WIR.ZP.271.11.2019

Dot. postępowania o udzielenie zamówienia publicznego pn.: „**Budowa krytej pływalni przy Szkole Podstawowej Nr 2 w Hrubieszowie**”

Zamawiający - Gmina Miejska Hrubieszów – działając na podstawie art. 38 ust. 2 ustawy z dnia 29 stycznia 2004 r. Prawo zamówień publicznych (tekst jedn. Dz. U. z 2018 r. poz. 1986 z późn zm.) informuje, iż wpłynęły zapytania, dotyczące treści SIWZ w postępowaniu o udzielenie zamówienia publicznego i udziela odpowiedzi.

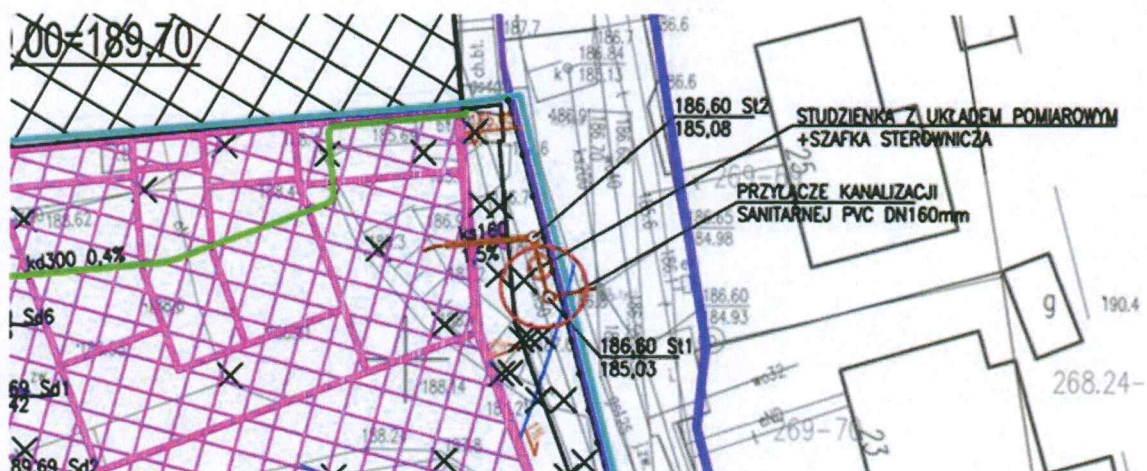
Na projekcie sieci zewnętrznych występuje kanalizacja deszczowa przeznaczona do demontażu (odcinek sieci wraz ze studniami) proszę o udostępnienie inwentaryzacji terenu dla wspomnianego odcinka lub podanie głębokości studni przeznaczonych do likwidacji.

Nie posiadamy inwentaryzacji istniejącego uzbrojenia, po za tą która jest na mapie dla celów projektowych. Według mapy na istniejącym układzie kanalizacji deszczowej są dwie studzienki do demontażu: 118,98 / 187,53; 188,78 / 186,42

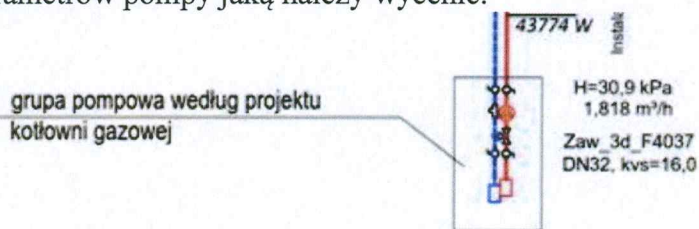
Prosimy o udostępnienie opisu do projektu wykonawczego dla instalacji BMS.

Opis do projektu wykonawczego BMS została załączony jako „Dodatkowy załącznik nr1 do SIWZ Opis do Projektu Wykonawczego BMS”

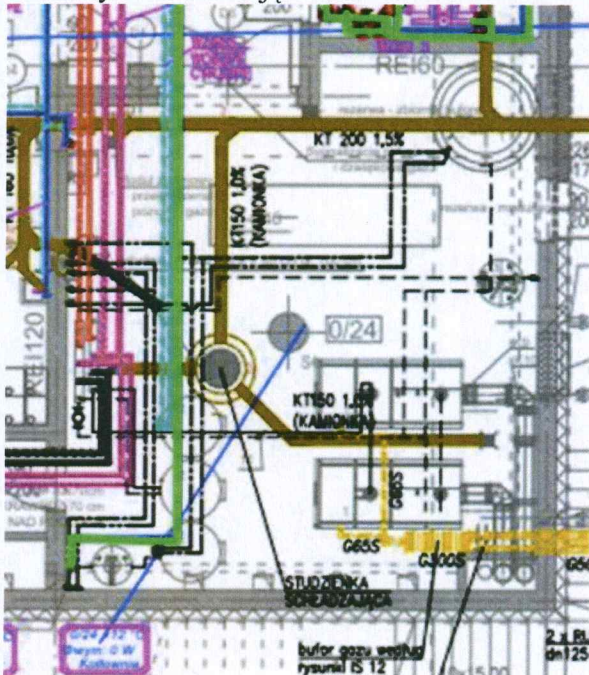
Prosimy o informację jaki materiał należy zastosować na kanalizacji technologicznej podposadzkowej w pom. 0/24, od wpustów do studzienki schładzającej i głównego ciągu kanalizacji techn. (pkt.2): na rysunkach jest kamionka, w opisie rury PP zgrzewane (?), w przedmiarach HDPE, w przedmiarach pojawia się też żeliwo.

Odcinek od wpustu do studzienki schładzającej oraz odcinek od studzienki schładzającej do punktu 2, należy wykonać z rur kamionkowych, kanalizacyjnych, kielichowych (według rysunku IS-01, IS-09) Dopuszcza się też rury żeliwne, kanalizacyjne, kielichowe.
